Le 13 octobre 2021

REVISION ALLEGEE ET MODIFICATION SIMPLIFIEE DU PLAN D'URBANISME INTERCOMMUNAL (PLUi) DE LA COMMUNAUTE DE COMMUNES DU SOR ET DE L'AGOUT (81)

Observations de FNE Midi-Pyrénées

Le plan de zonage du PLUi, carte Massaguel Sud – l'encadré rouge identifie la zone zoomée ci-dessous

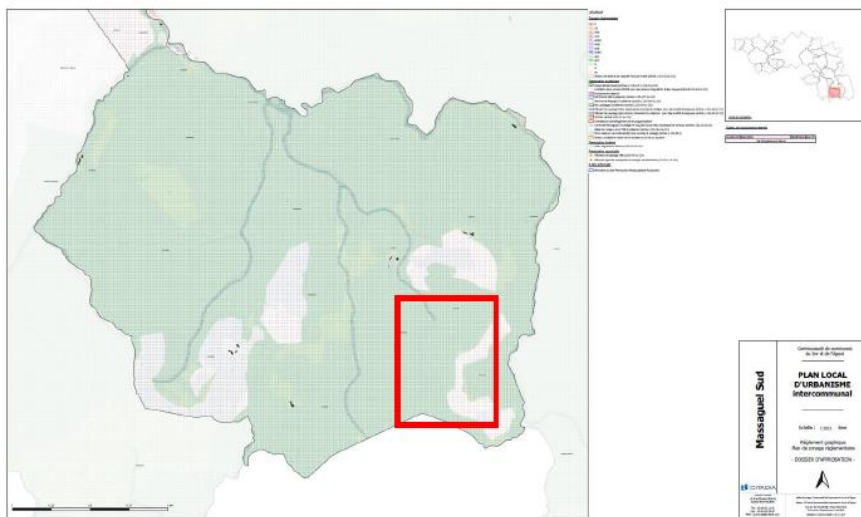
Lors de l'élaboration du PLUi, un réservoir de biodiversité en milieu forestier a été identifié sur le site de Massaguel empêchant tout défrichement. L'objectif de la présente procédure est donc de réduire la superficie de ce réservoir de biodiversité afin de permettre le défrichement du site d'implantation.

L'unique modification envisagée n'affecte que le plan de zonage du PLUi – carte Massaguel Sud. Les parcelles impactées par la modification sont les parcelles cadastrées n° C154, C155, C169, C170 et C171. La surface du secteur dans lequel la trame (« réservoir majeur de la TVB [Trame Verte et Bleue] à préserver ») sera supprimée correspond à environ 1,1 ha.
